## ACP ALLIÉS 146 Rue des Alliés 146 - 1190 FOREST

### RAPPORT D'EXPERTISE VISUELLE DE LA FAÇADE ARRIÈRE -AVIS CONCERNANT LA STABILITÉ GÉNÉRALE-

DATE: 12.09.2024

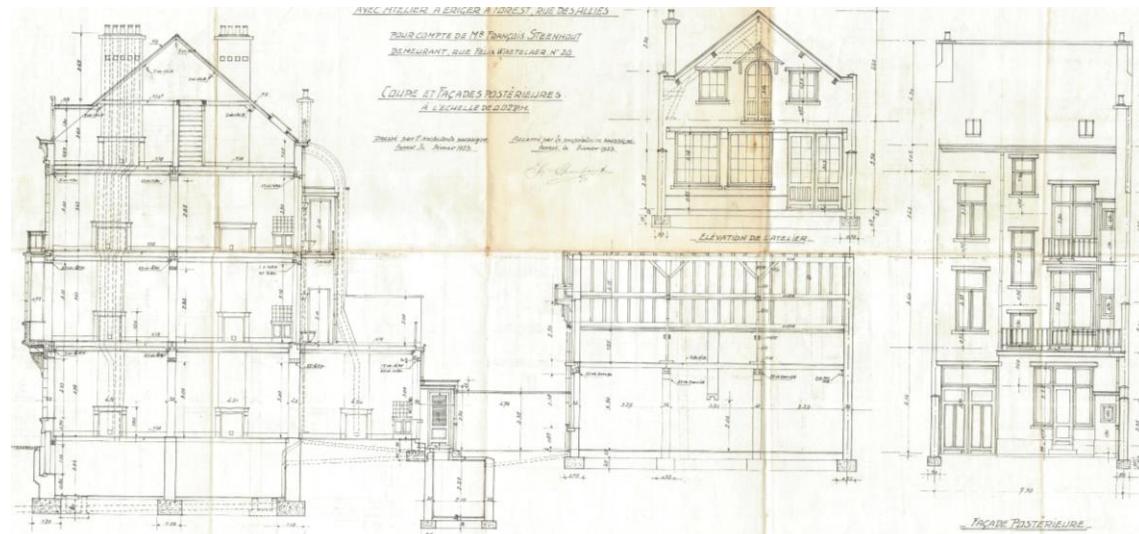
Ce balcon portant le WC est typique des constructions de cette époque. Il s'agissait d'une dalle en béton (pas ou très peu armé) coulé entre deux poutrelles métalliques dont l'une est la prolongation au-delà de la façade de celle que l'on posait dans l'épaisseur du plancher à chaque étage pour porter les maçonneries de séparation (9 cm) entre la partie habitée et la cage d'escalier, au bout de son porte-à-faux, elle portait l'extrémité d'une autre, parallèle à la façade et ancrée dans le mur mitoyen.

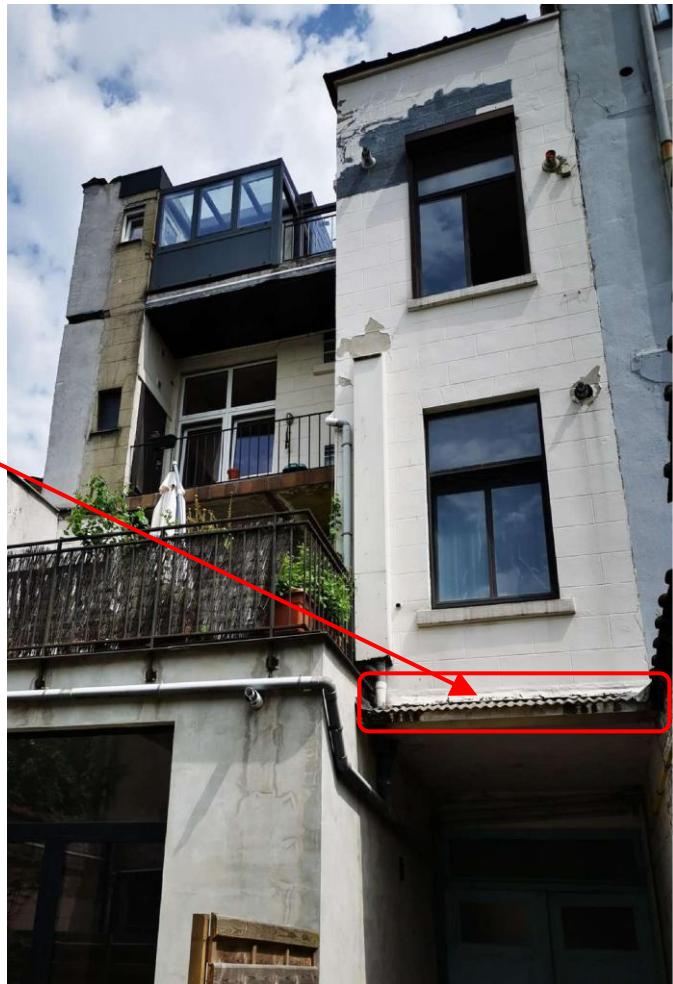
En 1928, une annexe a été construite à l'arrière, côté gauche de la maison, au 1<sup>er</sup> et au 2<sup>ème</sup> étage dont le toit plat est devenu actuellement une terrasse pour les combles transformés en 3<sup>ème</sup> étage par la création de lucarnes dans les deux façades

Pour supporter la nouvelle façade arrière (deux niveaux et 3 planchers), des profils métalliques type **IPN140** ont été posés au-dessus au haut du rez-de-chaussée, entre le mur de l'annexe (cuisine) et le mitoyen gauche. L'état de ces profils sera à vérifier car ils ne sont pas visibles mais le cimentage qui les recouvre présente une boursoufflure.

- *Des plans doivent être dressés par un architecte et une étude réalisée par un bureau d'études spécialisé en stabilité*
- *Les poutrelles posées en 1928 pour supporter les charges des extensions à l'arrière gauche au 1<sup>er</sup> et au 2<sup>ème</sup> étage doivent être contrôlées pour s'assurer qu'elles ne sont pas dans le même état que celles des balcons. Il faudra pour cela démonter en au moins deux*

*endroits le cimentage qui les couvre et probablement le faux-plafond du passage couvert vers le jardin*

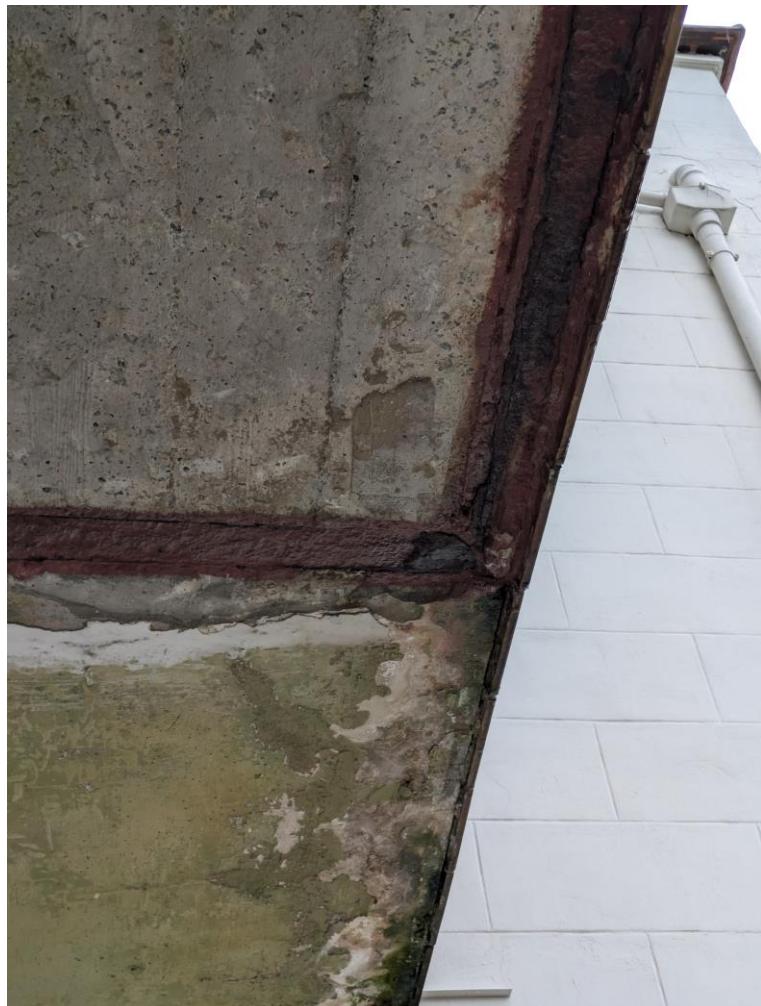
On a tout simplement coulé une dalle en béton entre les ailes de la poutrelle en porte-à-faux

(déjà sous-dimensionnée) et encastrée dans le mur pignon des annexes de 1928

La façade arrière est orientée SUD, aucune des poutrelles des structures dont il est question ci-dessus n'est isolée, elles sont partiellement intérieures et partiellement intérieures pour certaines, ces poutrelles sont soumises à des chocs thermiques importants. Elles subissent de la sorte de nombreux cycles de dilatation / contraction. Elles n'ont été protégées contre la corrosion à l'origine que par une simple couche de peinture (aux qualités de tenues dans le temps très réduite) et manifestement jamais entretenues.

L'état de corrosion des poutrelles est tel qu'il est impossible de les renforcer.

Indépendamment du problème dans la maçonnerie, **la pose d'une poutrelle de renfort sous celles qui existent n'est pas envisageable**. En effet, les poutrelles existantes vont continuer à s'oxyder car aucun traitement ne peut arrêter le développement de la rouille dans de l'acier au stade actuel, formant un véritable "mille feuilles". La corrosion se transmettra aux nouveaux profils, même correctement traités. Mais par-dessus tout, comme les âmes de ces poutrelles sont

tellement endommagées jusqu'à ne plus exister sur certaines portions, elles vont finir par s'écraser.

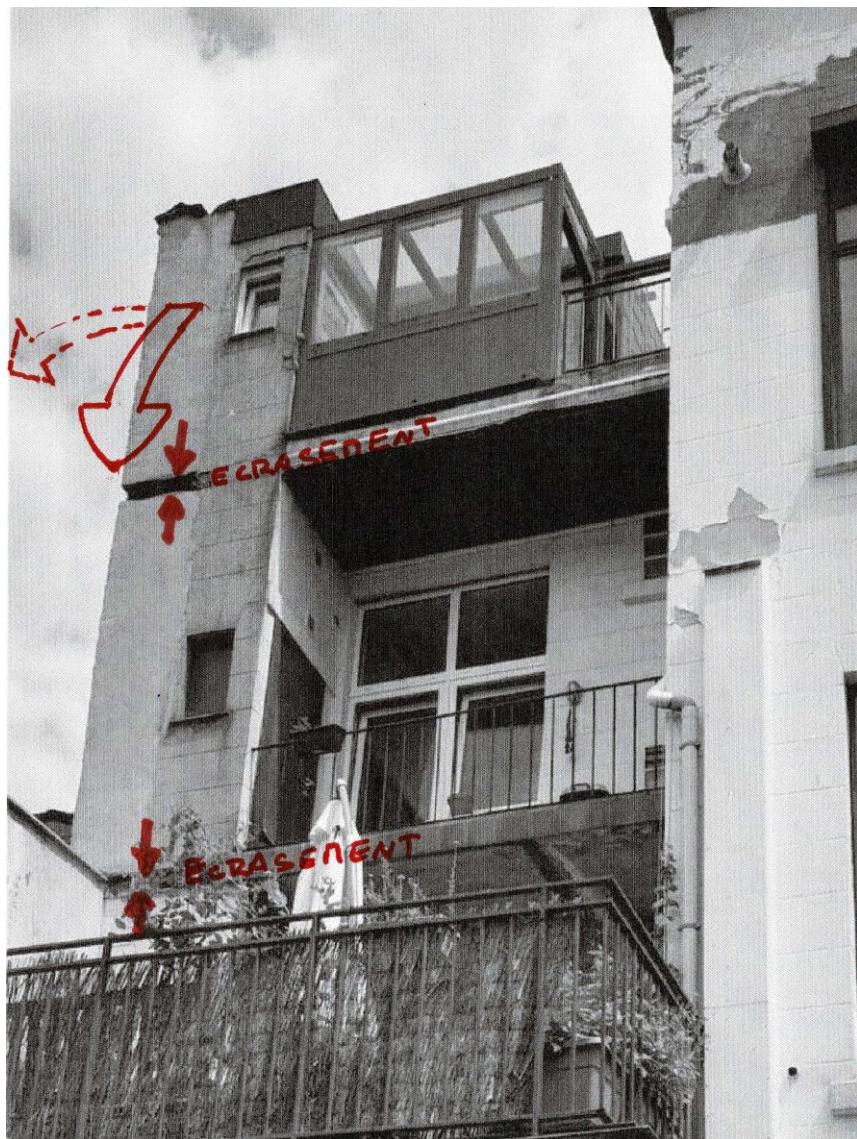
Les poutrelles sont soutenues actuellement par les maçonneries de 9 cm (murs de anciens WC) qui ne sont pas porteurs et qui éteint initialement portés par les poutrelles qu'ils supportent.

**La construction des balcons est dangereuse, totalement hors normes et hors limites des coefficients de sécurité, tant d'un point vue structurel que d'isolation.**

On peut parler d'un véritable miracle qu'il n'y ait jamais eu d'effondrement de ces balcons et donc des maçonneries des anciens WC.

La véranda au 3<sup>ème</sup> étage et l'usage qui y est fait de la terrasse appliquent à la structure des charges nettement supérieures à celles admissibles pour les matériaux et les assemblages douteux qui ont été réalisés.

Les coefficients de sécurité sont largement dépassés, on est à la limite de la rupture et plus particulièrement de l'effondrement de la colonne en maçonnerie des anciens WC.

Il ne faut pas grand-chose pour que l'âme des profils métalliques sous la façade arrière ne s'écrase, particulièrement celle du 3<sup>ème</sup> étage qui subit les effets du vent.

1. *Etançonner les dalles en béton des balcons, jusqu'au sol, démonter les maçonneries des anciens WC du 2<sup>ème</sup> et du 3<sup>ème</sup> étages, remplacer les poutrelles dont la principale porterait du mitoyen droit jusqu'au mur pignon de l'extension de 1928. Cela implique aussi de réaliser des poutres de répartition en béton armé dans ces maçonneries. Les dalles en béton n'étant pas remplacées, les charges telles qu'appliquées actuellement devront être réduites à maximum 100 kg/m<sup>2</sup>*

2. *Démolir les colonnes en maçonnerie des anciens WC, démolir les balcons actuels des 2<sup>ème</sup> et 3<sup>ème</sup> étages. Les reconstruire soit avec des structures métalliques légères (même les planchers), soit en béton armé coulé sur place.*
